LICITACIÓN ABREVIADA N° 16/17 OBRAS EN EL SALÓN DE CLASES EN EL HOSPITAL DE CLÍNICAS

EDIFICIO HOSPITAL DE CLÍNICAS

SALÓN DE CLASES FQ

A
06

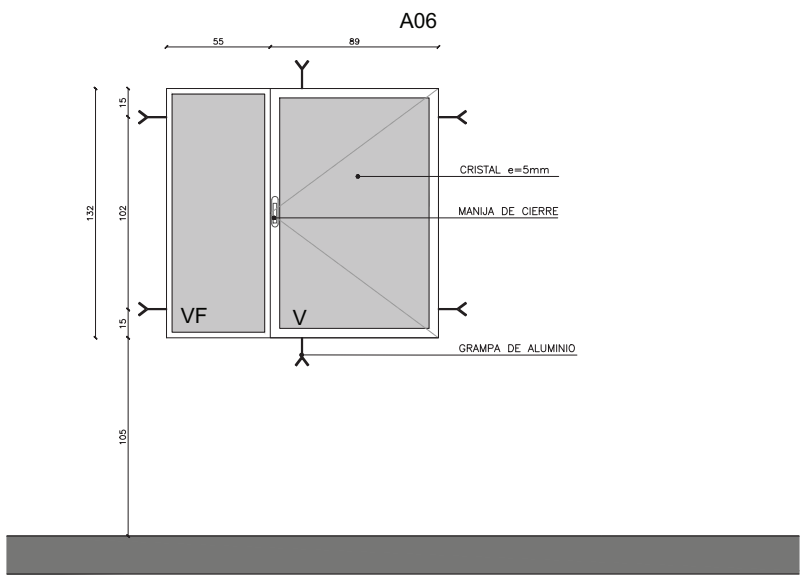
- 1- Puede ser que la planilla A02 esté repetida?
- 2- En plano figura la abertura A06, pero no está la planilla.
- 3- Dentro del salón frente a la puerta de acceso hay una abertura grande. Esa no se cambia?
- 4- A los efectos de metrar la pintura necesitamos las medidas del salón y su altura.

- 1 -No. Son cuatro planillas: A02 (2 aberturas), A03 (2 aberturas), A04 (2 aberturas) y A06 (1 abertura).
- 2 -La planilla es la que dice A06 en el rótulo, la confusión se debe a que en el dibujo de dicha abertura dice A02, pero se trata efectivamente de la A06. La mandamos corregida.
- 3 - Dicha abertura no existe, se corrige en el nuevo gráfico A401 que se adjunta.
- 4 - Se adjunta gráfico de la planta del Salón A401. La altura es de 2.40m.
